监理工程师通知单

工程名称：华直当阳市庙前镇 4*20MWp 地面分布式农光互补光伏发电项目

编号：HZDYM-Q-CZZH-TZ-083

事由：关于 10 区施工质量相关事宜

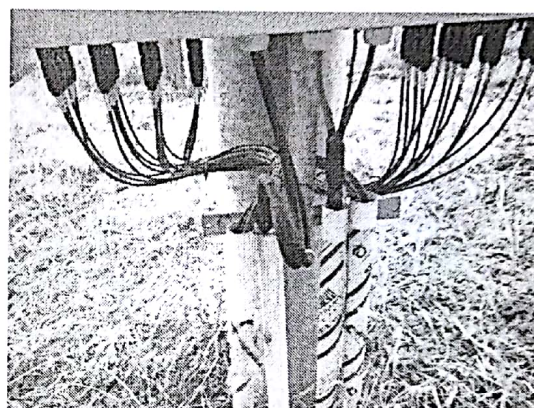
光伏板成波浪形、观感差

桩帽生锈、未满焊缝

倾斜角 21.9 度

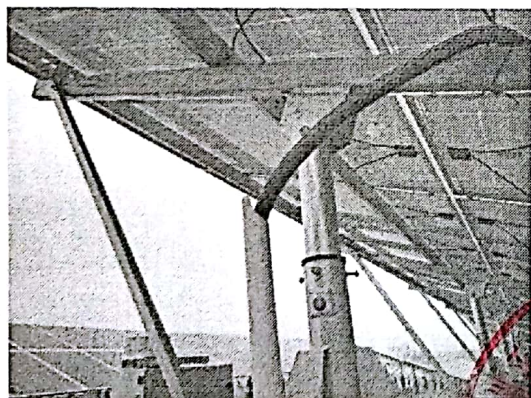
未做防火泥封堵

未做防火泥封堵

接地扁铁搭接长度偏短

接地扁铁外露
